Pregão Eletrônico 39/2023

Resposta ao Pedido de Esclarecimento 01:

Fotos da piscina:

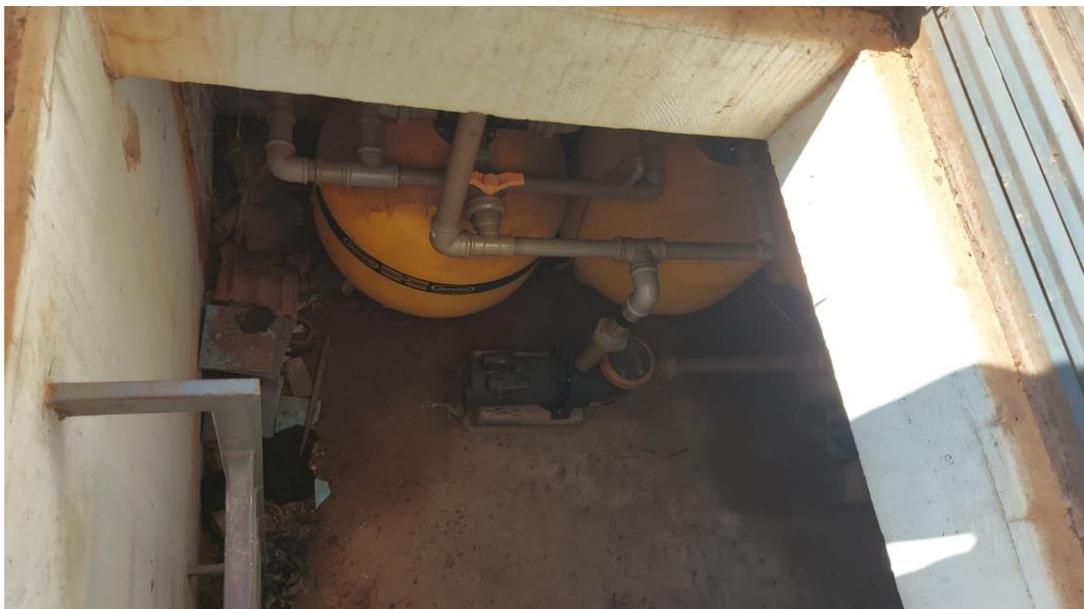
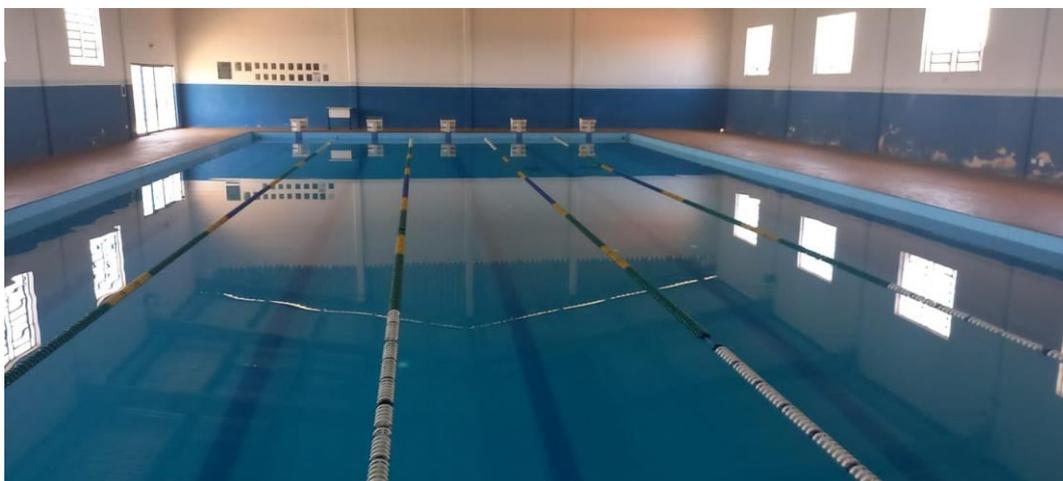
9. Por gentileza nos encaminhar fotos dos locais de instalação.

R: Fotos inseridas no final do documento.
